Piano di Sviluppo 2023

Riscontro osservazioni alla Consultazione Pubblica

MILANO, 02 OTTOBRE 2023

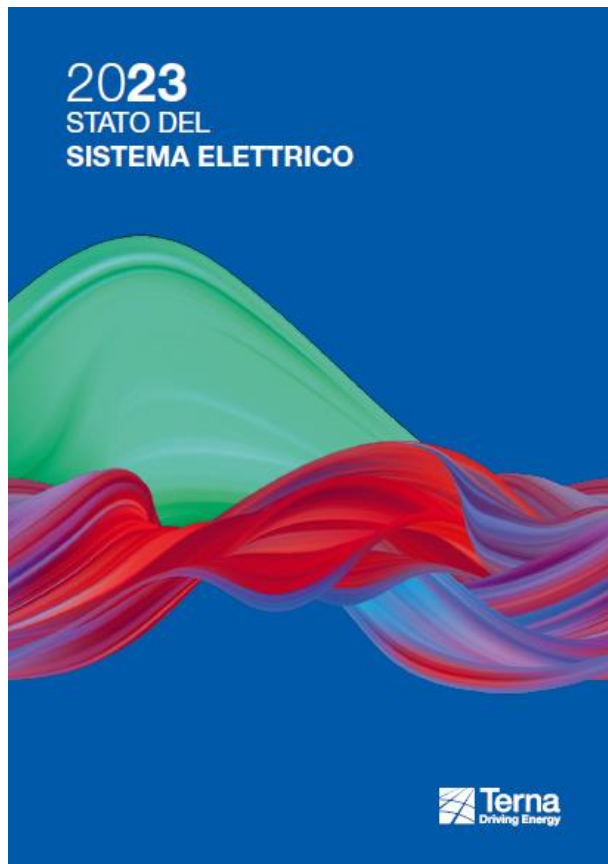
Q3. Connessioni – Incremento trasparenza informazioni avanzamento progetti

Come ERG cogliamo l'occasione della consultazione per esprimere apprezzamento rispetto all'aumento di trasparenza implementato con la pubblicazione del PdS 2023, rispetto al Piano precedente, e alle numerose informazioni ad oggi consultabili sulla piattaforma Econnexion. Oltre a ciò, si ritiene utile avere un aggiornamento più frequente, rispetto alla pubblicazione dei PdS, delle informazioni relative allo stato di avanzamento dei processi di autorizzazione e implementazione dei progetti. Queste informazioni potrebbero essere integrate proprio nella piattaforma Econnexion.

In generale, si richiede di **incrementare ulteriormente la trasparenza** per quanto riguarda:

- **Per i progetti in fase di autorizzazione:**
 - Localizzazione delle SSE indicate nelle soluzioni di connessione (rif. foglio e particella)
 - Tipo di autorizzazione richiesta (VIA, AU, ...)
 - Ragione sociale del capofila del tavolo tecnico (con eventuale nominativo del referente e contatto) – al fine di velocizzare le comunicazioni e la raccolta di informazioni utili agli operatori
 - Aggiornamento periodico dello stato dell'iter del tavolo tecnico in corso e dello stato delle autorizzazioni
 - Indicazione di massima di quando si prevede possa concludersi il processo di autorizzazione
- **Per i progetti autorizzati:**
 - Data di avvio lavori – per dare un'indicazione dello stato di avanzamento del progetto
 - Data fine lavori approssimativa
 - Dettaglio delle opere che compongono il progetto e link alle relative istanze

*Relativamente alle opere RTN di Connessione la maggior parte delle informazioni citate sono state rese **disponibili agli utenti con pratica di connessione attiva sul nuovo portale MyTerna**.*

Sono difatti riportate informazioni inerenti come, ad esempio, lo stato dei Tavoli Tecnici ed i relativi dettagli, la localizzazione delle SSE con benessere di Terna, i riferimenti delle società capofila nominate dai partecipanti ai tavoli tecnici come responsabili della progettazione delle opere contenute nei preventivi di connessione (STMG) accettati ecc..

*Le **tempistiche autorizzative delle opere RTN** per impianti FER sono strettamente legate a quelle delle opere di utenza e dell'impianto di produzione il cui iter autorizzativo è in capo al singolo proponente.*

*Relativamente invece ai **progetti autorizzati** si ritiene valido lo spunto; pertanto, si potrebbe eventualmente valutare di implementare la visibilità di tali informazioni.*

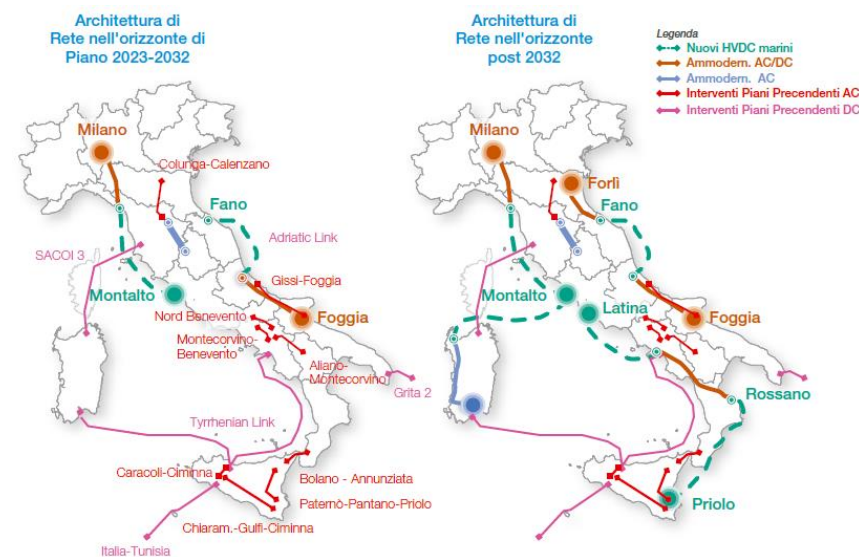
Q2. Modularità opere Hypergrid

Considerata la modularità delle opere dell'HyperGrid, il Piano di Sviluppo individua **2 macrofasi dello sviluppo dell'opera (Fase 1 e Fase 2)** tuttavia non entra nel merito delle tempistiche. Si richiede, quindi, di specificare se tali fasi debbano rispettare dei tempi prefissati e, in tal caso, di indicarne la durata. Inoltre, si chiede se l'avvio della Fase 2 debba avvenire entro un determinato lasso temporale dalla conclusione della Fase 1.

Infine, si ritiene possa essere di valore aggiunto la pubblicazione periodica (al più semestrale) degli stati di avanzamento delle opere.

La pianificazione temporale di Hypergrid ha applicato un **approccio di prioritizzazione delle opere al fine di massimizzare i benefici per il sistema** elettrico in funzione sia degli scenari energetici che degli interventi di sviluppo dei piani precedenti. Per tale motivo le prime dorsali ad essere previste come necessarie a partire dal 2030 sono l'HVDC Milano – Montalto, il Central Link e l'HVDC Fano – Foggia, le quali daranno un notevole aumento della capacità di trasporto nelle sezioni Centro Sud – Centro Nord e Centro Nord – Nord. 15/2023).

Ciò consentirà di raccordare le due sezioni di rete, ad oggi più limitate a Nord, con le aree di maggiore produzione FER e gli aumenti di capacità di trasporto già pianificati, nel PdS 21 e precedenti, (attesi quindi prima del 2030) nelle sezioni a Sud, ottenendo notevoli benefici per il sistema elettrico sia da un punto di vista economico che di sicurezza energetica. Sebbene tra gli interventi Hypergrid sia possibile distinguere l'entrata in esercizio delle opere secondo la prioritizzazione suddetta, come riportato nella figura, ogni opera che compone la scheda intervento presenta **specifiche date di avvio cantieri e completamento, formulate sulla base delle date attese per l'ottenimento del titolo autorizzativo** e della necessità dell'opera secondo gli scenari previsionali considerati.

Si prevede, dunque, un lasso temporale entro il quale i lavori per la realizzazione delle due fasi riportate in figura coesisteranno.

Il Piano di Sviluppo è attualmente biennale, come prescritto dal Decreto-legge 16 luglio 2020, n. 76, convertito dalla legge 11 settembre 2020, n. 120 in linea con gli altri TSO europei. **Nell'anno in cui il piano non è predisposto è prevista la pubblicazione entro febbraio di un rapporto contenente l'avanzamento del Piano** (riferimento punto 2 della delibera Arera 15/2023).

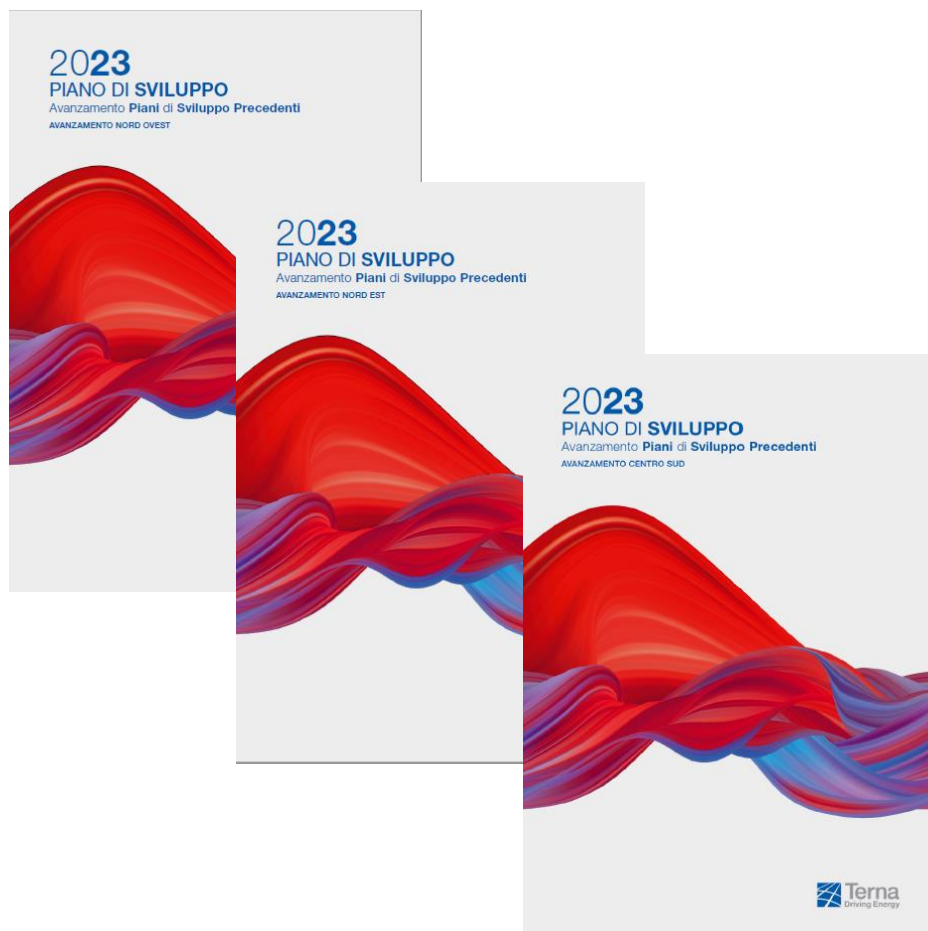
Q2. Benefici di sistema e scenari di calcolo di riferimento

Rispetto al piano di installazione di dispositivi Dall'analisi dei documenti "Progetto Hypergrid Sviluppo infrastrutturale", "Benefici di sistema e analisi di robustezza della rete" e "Documento di descrizione degli scenari 2022" ci sembra di comprendere che tutti i progetti merchant lines non siano stati considerati nello scenario di calcolo dei benefici dei progetti nel presente Piano di Sviluppo, "poiché caratterizzati da importanti incertezze relative soprattutto all'anno orizzonte di realizzazione". Ferma restando l'incertezza nei tempi di permitting e realizzazione che caratterizza qualsiasi opera infrastrutturale, evidenziamo che **alcuni dei progetti indicati nella lista delle Merchant Line sono in stato avanzato di sviluppo, avendo concluso il permitting e/o ottenuto l'esenzione ai sensi del Reg. 943/2019 e/o presenti nei Piani di Sviluppo di altri TSO**, con data di entrata in esercizio programmata. Nello specifico:

- I progetti con la Slovenia "Dekani-Zaule" e "Redipuglia-Vrtojba" hanno concluso il permitting, compresa l'esenzione ai sensi del Reg. 943/2019, con entrata in esercizio indicata nelle decisioni di esenzione entro il 2025;
- Per il progetto "Somplago-Wurmlach", l'elettrodotto in cavo interrato è stato autorizzato alla costruzione in entrambi i Paesi ed il progetto esentato ai sensi del Reg. 943/2019. La procedura per la realizzazione della nuova stazione in Austria è stata già avviata e, conseguente, il progetto è stato inserito nel PdS di APG, con COD indicata nel PdS stesso al 2029.

Richiediamo gentilmente di **confermare che l'interpretazione secondo la quale i progetti Merchant Line non sono inseriti negli scenari di valutazione dei progetti a PdS sia corretta e, nel caso, fornire chiarimenti sulla coerenza rispetto all'indicazione di ARERA** (es. delibera 335/2022/I/EEL) di inserire i progetti "merchant" sopra citati come parte integrante del PdS. Segnaliamo, infine, che nella tabella 23, Progetti di interconnessione privati "Merchant lines" del documento "Benefici di sistema e analisi di robustezza della rete", non sono riportati i progetti "Dekani-Zaule" e "Ventimiglia-Menton" che, seppur connessi su distributore locale, sono in ogni caso progetti di interconnessioni privati con l'estero. In particolar modo la linea "Dekani-Zaule", presenta le stesse caratteristiche tecniche e di avanzamento progetto della linea "Redipuglia- Vrtojba" (inserita nella lista).

*I **progetti d'iniziativa privata** rappresentano un elemento di particolare complessità e sono caratterizzati da notevole **incertezza in merito ai tempi di realizzazione**, essendo l'effettiva realizzazione dell'investimento vincolata ad una valutazione tecnica ed economica in capo all'investitore privato. Pertanto, si **conferma la corretta interpretazione secondo la quale le Merchant Line non sono state considerate ai fini delle Analisi Costi Benefici fino alla loro cantierizzazione**.*

Terna considera all'interno degli scenari alla base del Piano di Sviluppo solo le interconnessioni private che sono già autorizzate e in fase di realizzazione.

Il principio è finalizzato a evitare che il rischio di ritardi nell'implementazione dei progetti merchant, le cui attività non sono governate dal gestore, possano influenzare la gestione del sistema rispetto al quale Terna deve preservare un'adeguata pianificazione e programmazione degli sviluppi.

L'integrazione nei Piani di Sviluppo è abilitata dalla procedura prevista ai sensi dell'articolo 6 dell'allegato A alla delibera 627/2016 e ss.mm.ii. e dal normale procedimento di richiesta e rilascio dell'esenzione.

Nella tabella 23 del fascicolo "Progetto Hypergrid Sviluppo infrastrutturale", non sono state considerate tra le iniziative Merchant Line l'interconnessione Dekani (SLO) - Zaule (IT) a 110kV con la Slovenia e il progetto con la Francia a 20kV tra Menton (FR) - Ventimiglia (IT) in quanto hanno fatto richiesta di connessione al distributore locale.
